INFORME

SOBRE LA PROPUESTA DE
REHABILITACIÓN DE LA
CUBIERTA DE PLANTA BAJA
DE LA

CLÍNICA UBARMIN
ELCANO
(NAVARRA)

BILBAO, NOVIEMBRE DE 2019

5.1.- CLARABOYAS PERIMETRALES. -

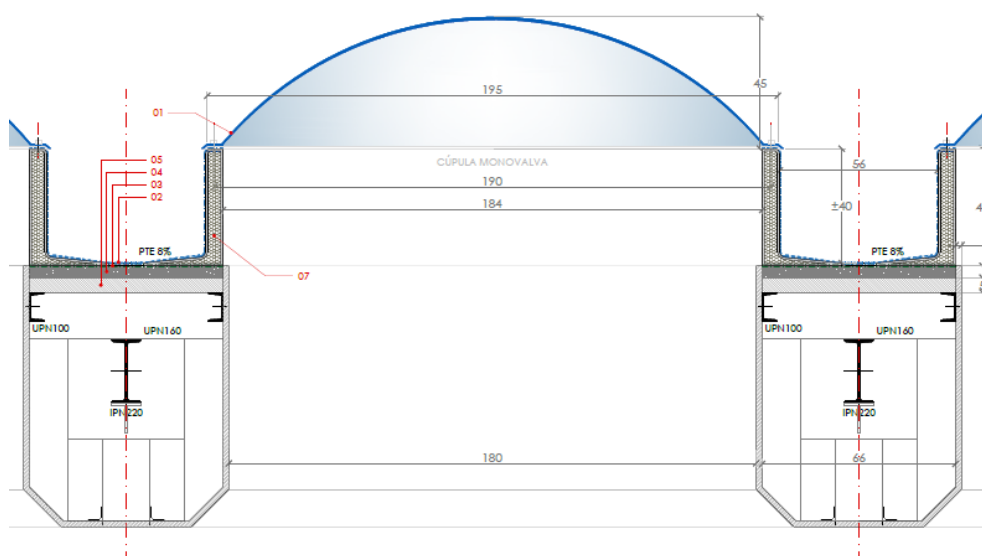
Tras el estudio de las claraboyas perimetrales, previo a la redacción del proyecto, los autores concluyeron que la forma de estas no era normalizada, por lo que en la actualidad no se podrían reproducir de forma razonable.

Además, y como ya se ha dicho, dichas claraboyas perimetrales no cubren, literalmente, ningún espacio interior, por lo que las posibles filtraciones que se producen no afectan al uso del edificio ya que vierten al espacio exterior.

Por ello proponen dejarlas tal y como están, con una mínima intervención debida al aislamiento térmico general de toda la cubierta pero que será prácticamente inapreciable en su formación actual.

Esto supone que toda la imagen perimetral de la cubierta en cuestión, y por lo tanto desde el entorno exterior del edificio, se visualizara exactamente igual a como se transmite en la actualidad.

CLARABOYA ABIERTA

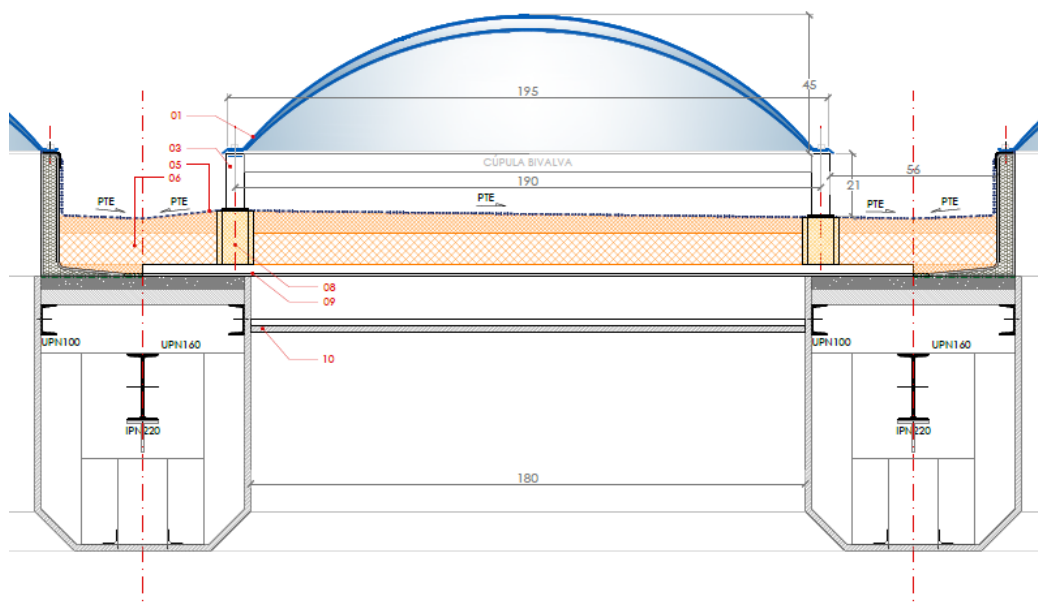
Para conseguir resolver los requisitos de aislamiento y confort que se pedían en el concurso, pasa por incluir un aislamiento térmico e impermeabilización en las zonas de pesebres y aumentar el aislamiento de la propia claraboya.

Por ello, la propuesta de rehabilitación que se propone, en el proyecto se traduce en:

Según las explicaciones de sus autores, se plantean los trabajos en el siguiente orden:

- Desmontaje de todas las claraboyas y selección de las existentes en buen estado para posterior aprovechamiento.
- Eliminación de las telas asfálticas en pesabres hasta llegar a la capa de hormigón, incluyendo los zócalos de las claraboyas cerradas y saneando todo ello.

- Colocación de chapa cubriendo el hueco de la claraboya, en las cerradas, y fijación de los nuevos soportes para éstas (subestructura de aluminio y soporte de anclaje).

- Instalación del aislamiento de lana de roca de alta densidad creando las pendientes, tanto en los pesabres finales, como en las placas horizontales de las cerradas.

- Aislamiento de pesabres y zonas planas con lámina impermeabilizante de PVC, embocando en los sumideros, subiendo por los zócalos hasta solapar con las claraboyas o rematadas en su extremo final, en el caso de las claraboyas perimetrales.

- Finalmente se colocarán, en las que van a quedar abiertas, nuevas claraboyas (probablemente de polycarbonato, dependiendo de sus características ante el fuego) pero "Bivalvas" para aumentar el aislamiento térmico y, por lo tanto, mejorar la eficiencia energética del edificio.

NOTA: de la información recogida para redactar el presente informe se puede deducir que el número de claraboyas existentes, digamos “aprovechables”, es mínimo, por lo que, para realizar una rehabilitación global, deberían de cambiarse todas ellas evitando así, además, la casi inevitable apreciación en material, color y aspecto, entre nuevas y aprovechadas.

En definitiva, y en opinión de quien redacta el presente informe, la propuesta analizada para la “Rehabilitación de la cubierta de planta baja de la Clínica Ubarmin”, ES CONFORME CON LOS CRITERIOS GENERALES DE CONSERVACIÓN DEL DOCOMOMO.
